Til: Meland Kommune
Fra: Sundet Utvikling AS
Emne: Merknader til forslag til reguleringsplan for FV 245
Dato: 16.02.19

Sundet Utvikling AS har følgende merknader til forslaget:

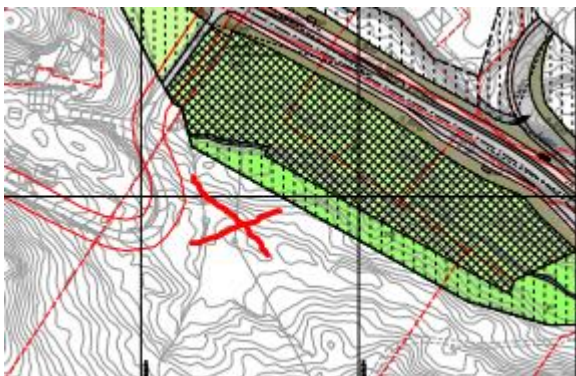
I det fremlagte forslaget har Meland Kommune planlagt et eget tiltak med parkeringsplasser for ca 45 biler skutt inn i fjellet mot Sundet utviklingsområde.

I samråd med grunneier på 26/2 vil vi fremme forslag om et alternativt område for parkering på andre siden av FV 245. Innkjøring ved 27/252 (som vil bestå) og avkjøring til ny parkering i svingen ved 26/142. Parkeringen foreslås anlagt på 26/2 øst for svingen og sør for elveleiet, hvor terrenget er relativt mindre kupert (se kartutsnitt). Parkeringen vil da ligge inntil turterrenget opp mot Krossfjellet og andre topper. Området er også beliggende nær massedeponi i forbindelse med vegutbedringen.

Område for parkering markert med **rødt** kryss.

Stien i retning vest ser nå ut til å munne ut i «intet» der plankartet for Sundet slutter (se kartutsnitt). Som drøftet med konsulent i Constrada/Rambøll bør stien hensyntas og samordnes sammen med vegutviklingen og nabotomt

Stien som stopper er markert med **blått**.
